福島第一原子力発電所 特定原子力施設に係る実施計画変更比較表（第Ⅱ章 2.5 汚染水処理設備等）

変 更 前	変 更 後	変 更 理 由																										
<p>2.5 汚染水処理設備等 2.5.1 基本設計</p> <p>(中略)</p> <p>2.5.1.5 主要な機器 2.5.1.5.1 汚染水処理設備、貯留設備（タンク等）及び関連設備（移送配管、移送ポンプ等）</p> <p>(中略)</p> <p>(4) 淡水化装置（逆浸透膜装置、蒸発濃縮装置） 淡水化装置は、滞留水を原子炉注水に再使用するため、滞留水に含まれる塩分を除去することを目的に、逆浸透膜装置、蒸発濃縮装置で構成する。 逆浸透膜装置は、5系列6台で構成し、水を通しイオンや塩類などの不純物は透過しない逆浸透膜の性質を利用して滞留水に含まれる塩分を除去し、処理済水と塩分が濃縮された廃水に分離する。また、蛇腹ハウスやテントハウス内に設置している逆浸透膜装置は、逆浸透膜を通さずに滞留水を濃縮廃水側へ送水する機能も有する。蒸発濃縮装置は3系列8台で構成し、逆浸透膜装置により塩分が濃縮された廃水を蒸気により蒸発濃縮（蒸留）する設備であるが、平成28年1月現在運用を停止している。また、各装置は装置の処理能力を確認するための試料を採取できる設備とする。 なお、<u>逆浸透膜装置のうち4号機タービン建屋2階に設置する逆浸透膜装置（以下、「建屋内RO」という。）</u>及びこれに付帯する機器を建屋内RO循環設備という。 淡水化装置は、複数の装置及び系統により多重性及び多様性を確保する。</p> <p>(中略)</p> <p>2.5.2 基本仕様 2.5.2.1 主要仕様 2.5.2.1.1 汚染水処理設備、貯留設備（タンク等）及び関連設備（移送配管、移送ポンプ等）</p> <p>(中略)</p> <p>(23) <u>濃縮処理水移送ポンプ（完成品）</u></p> <table border="1" data-bbox="178 1365 682 1470"> <tr><td>台数</td><td>2</td></tr> <tr><td>容量</td><td>50m³/h（1台あたり）</td></tr> <tr><td>揚程</td><td>75m</td></tr> </table> <p>(中略)</p> <p>(35) RO処理水貯槽 ※¹</p> <table border="1" data-bbox="178 1596 682 1785"> <tr><td>合計容量（公称）</td><td>14,000m³</td></tr> <tr><td>基数</td><td>14基</td></tr> <tr><td>容量（単基）</td><td>1,000 m³ 以上／基

雨水処理設備等概略配置図 (全体)

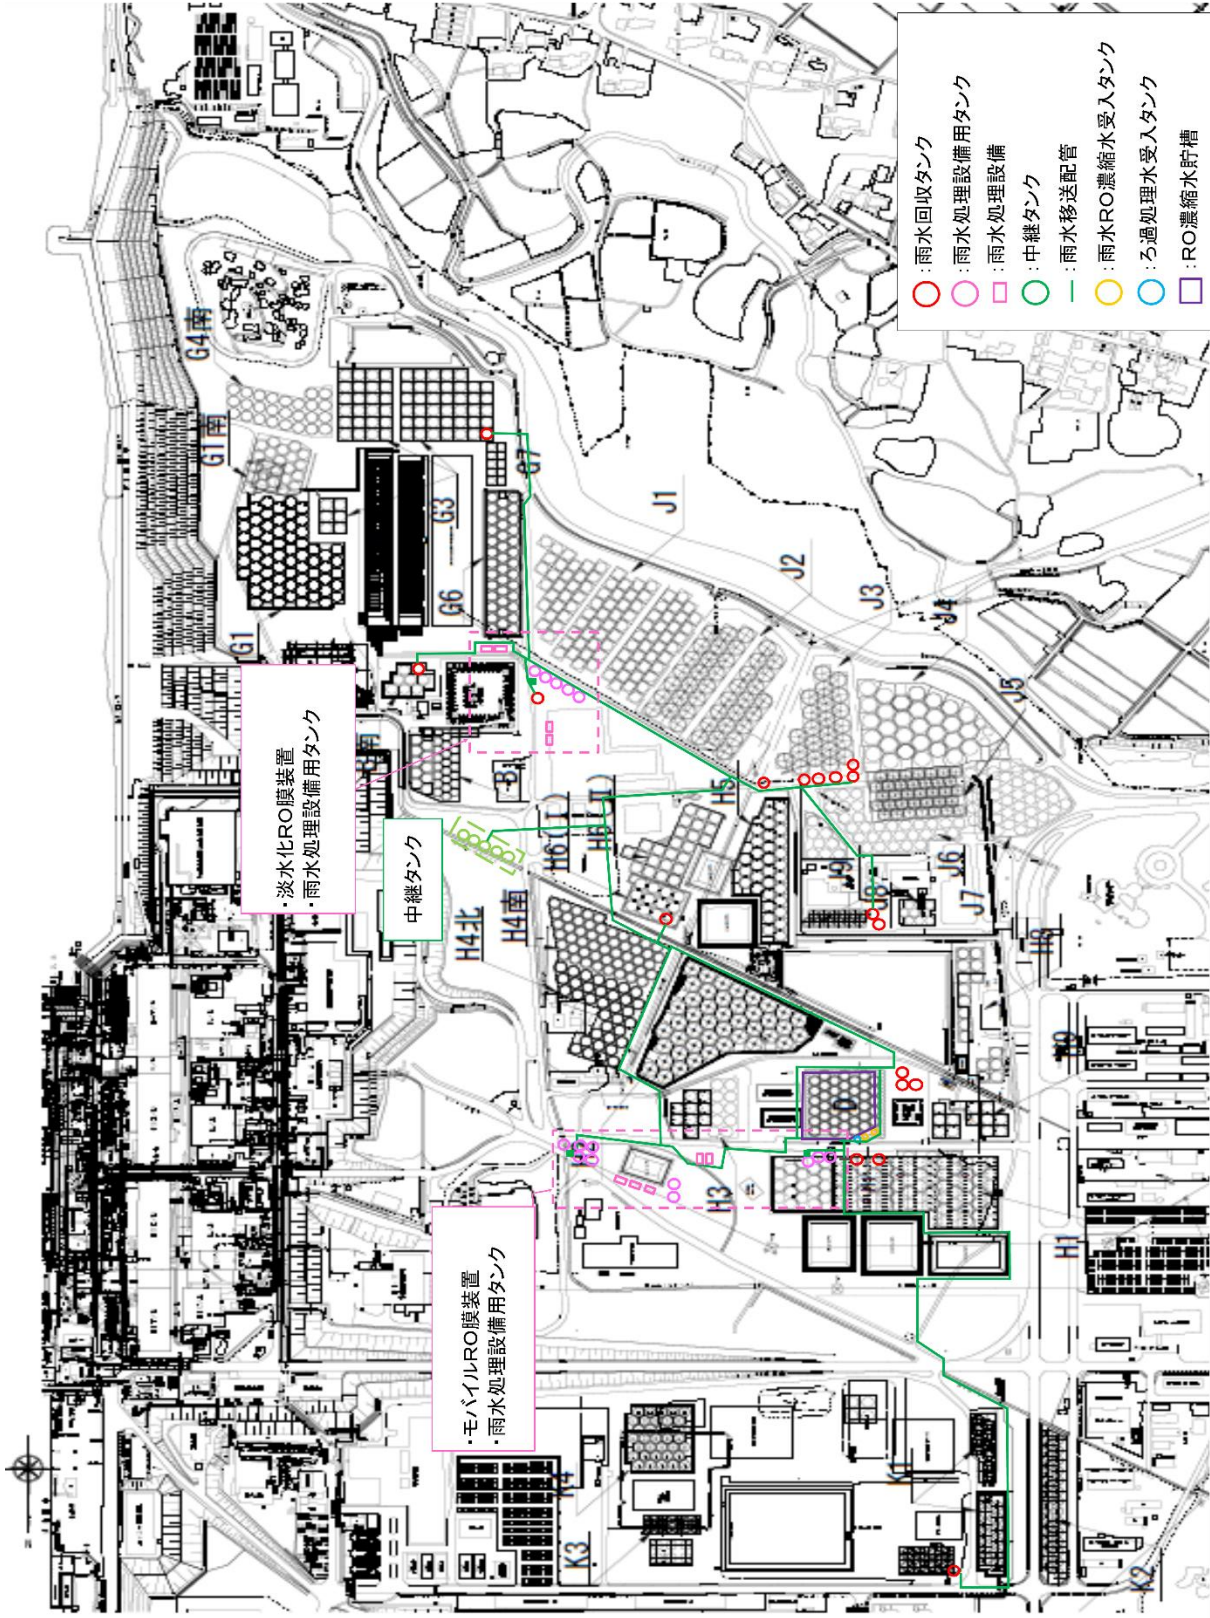
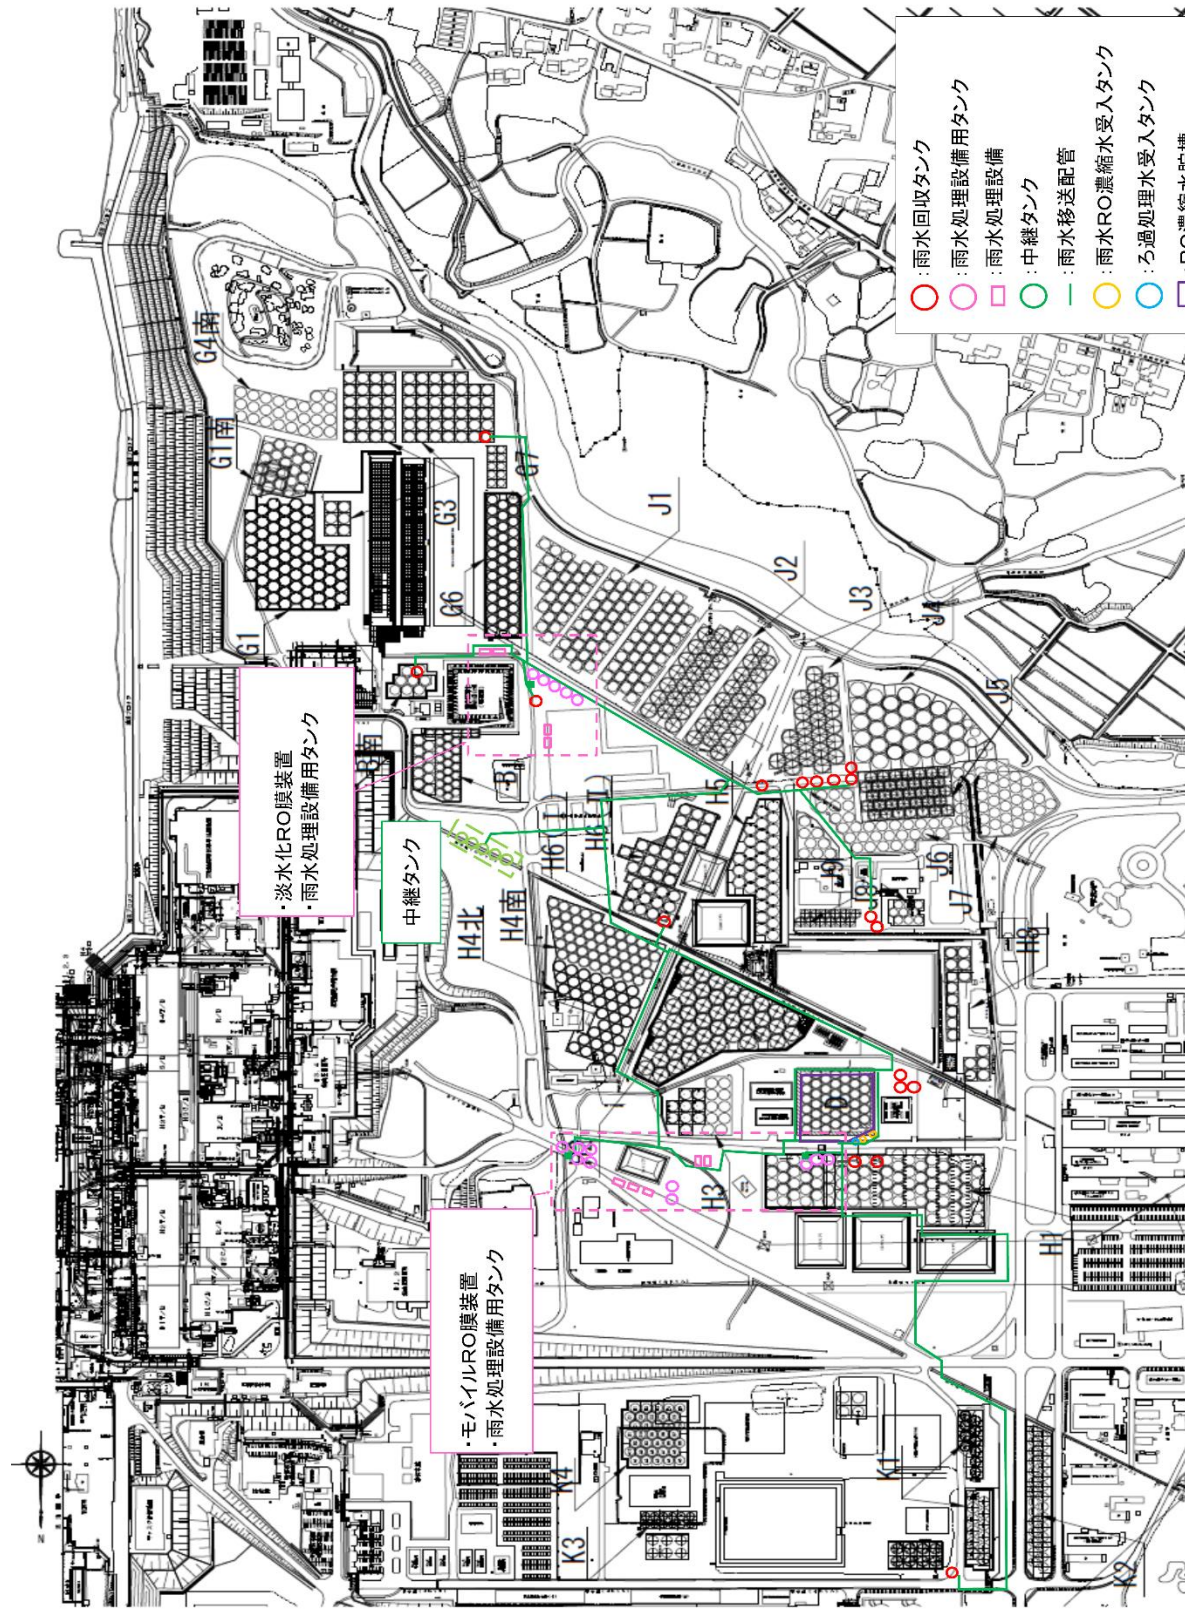
増設 RO 濃縮水受タンク堰設置, H9, H9 西エリアタンク撤去, G1, G4 南エリアへの設備新設, Eエリア設備撤去に伴う記載の変更

図2 雨水移送ラインの設置範囲図

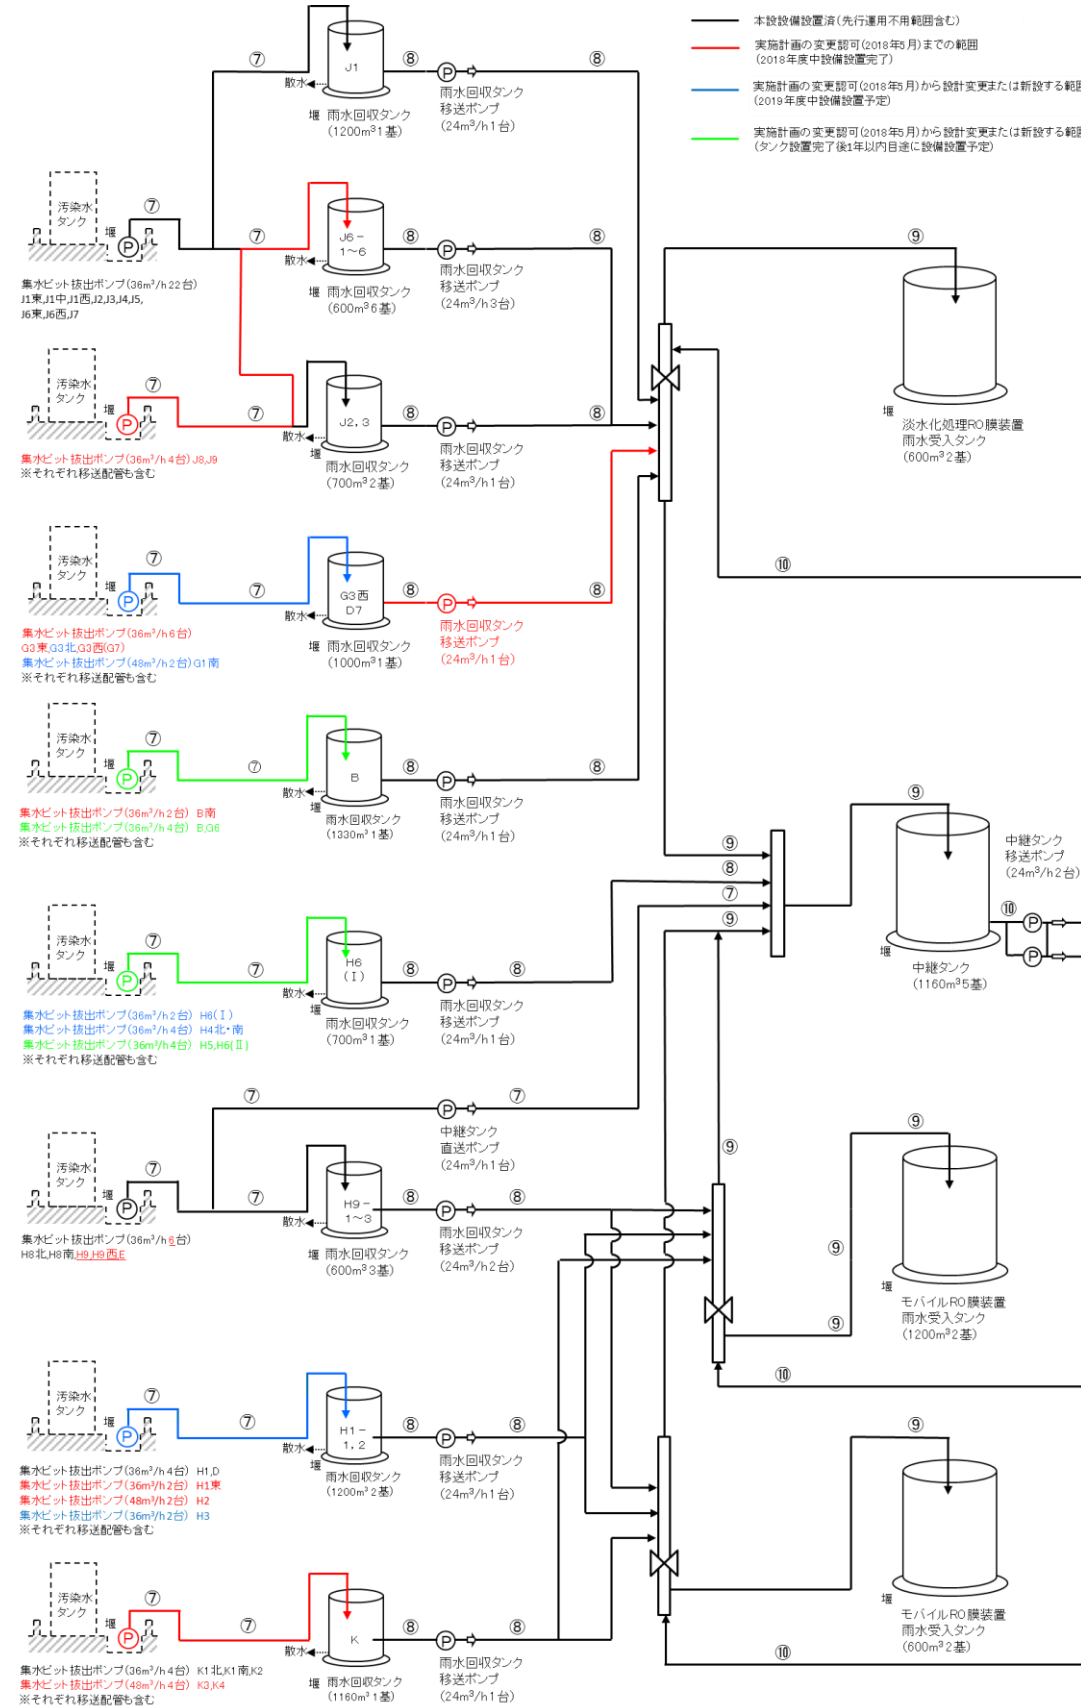
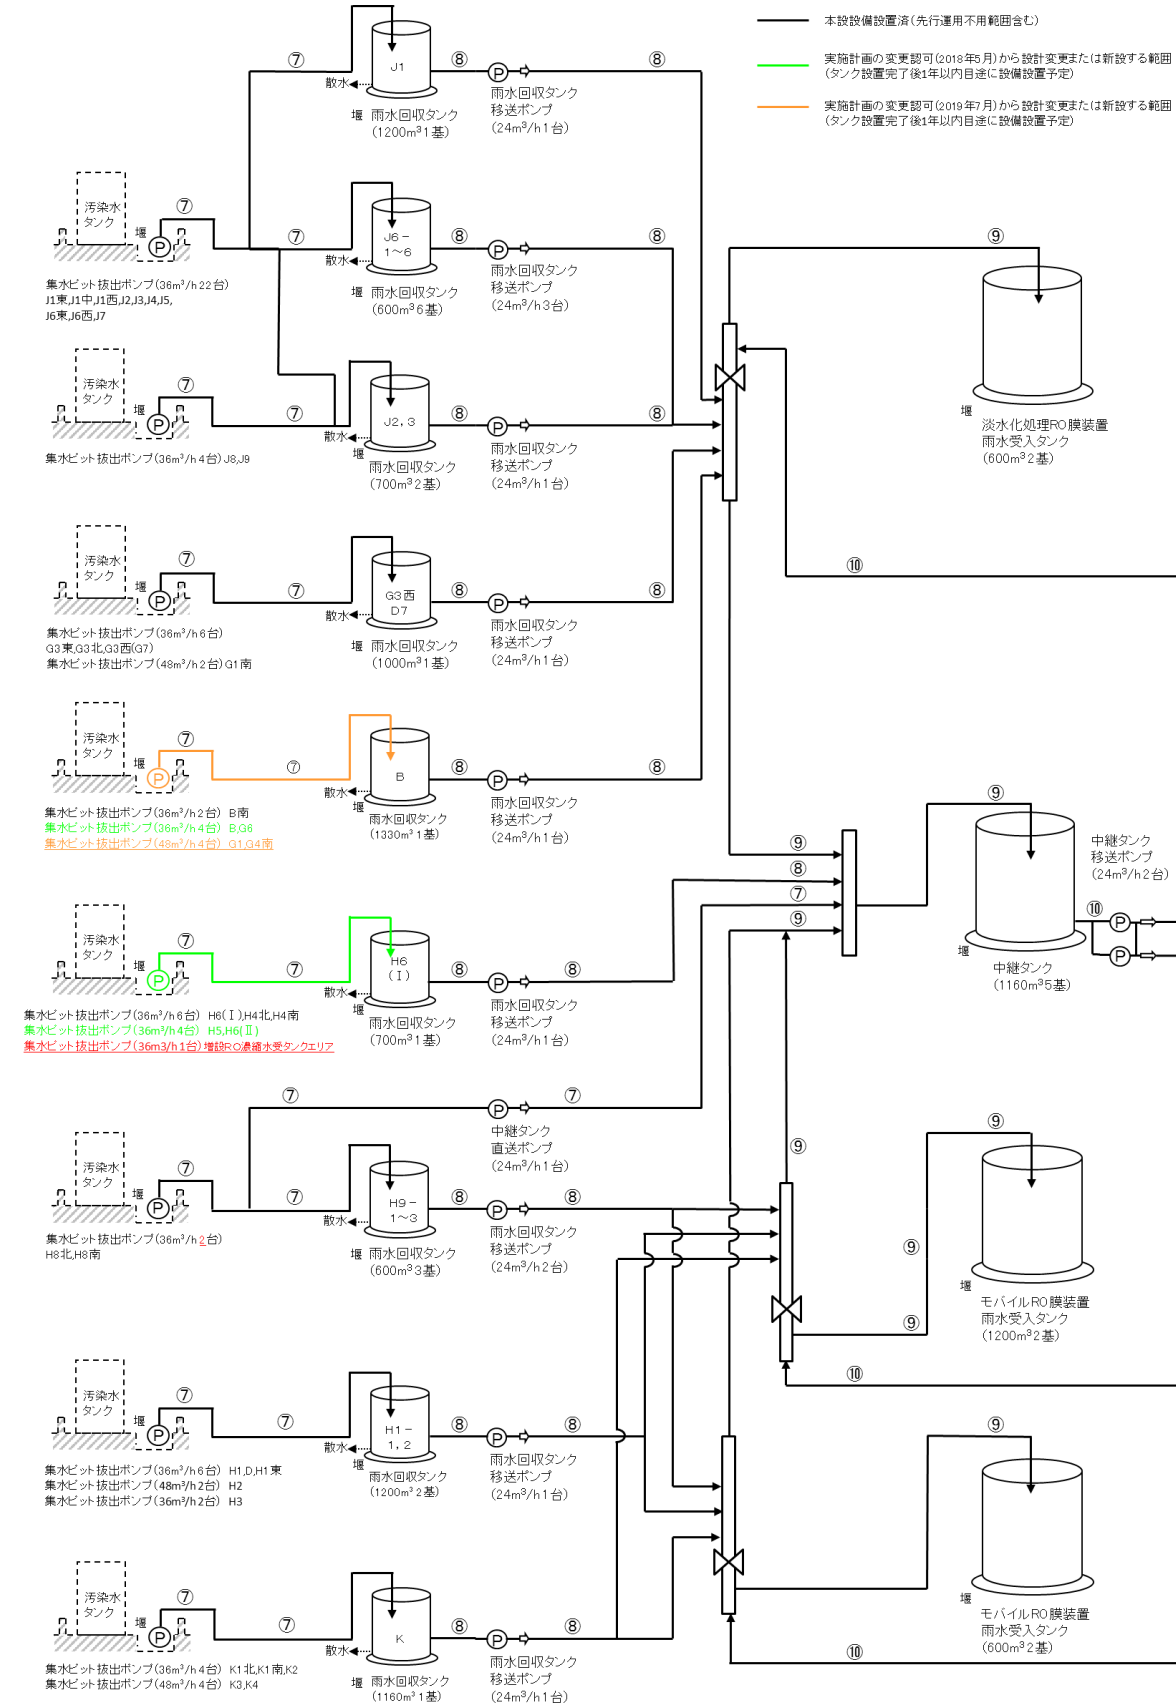
増設RO濃縮水受タンク
 堰設置, H9, H9
 西エリアタンク撤去,
 G1, G4南エリアへの
 設備新設, Eエリア
 設備撤去及び使用前
 検査終了に伴う記載
 の変更、適正化
